低圧減電圧始動器 タイマ変更のお知らせ

発行 日付	2016 年 8 月	件 名	低圧減電圧始動器タイマ変更のお知らせ	三菱電機株式会社 名古屋製作所 可児工場 〒509-0249 岐阜県可児市姫ヶ丘 3-5 TEL (0574)61-1952
----------	---------------	--------	--------------------	--

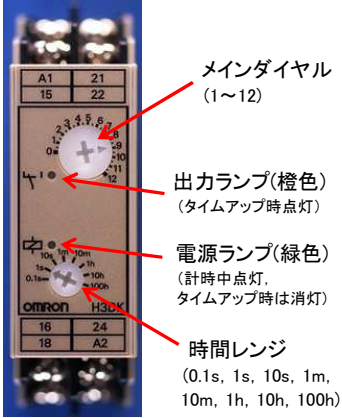
変更内容	変更前	変更後
外観 (例: EYDO-N50 形)		
タイマ		
タイマメーカー	三菱電機	オムロン
時限範囲	3~30s	0.1s~1200h
時限設定方法 (例: 6 秒設定の場合)	時間ダイヤルを 6 にセット	メインダイヤルを 6 にセット 時間レンジを 1s にセット (メインダイヤル×時間レンジ= 設定時間)
操作方法	人手による調整	＋ドライバによる調整

タイマ生産中止による
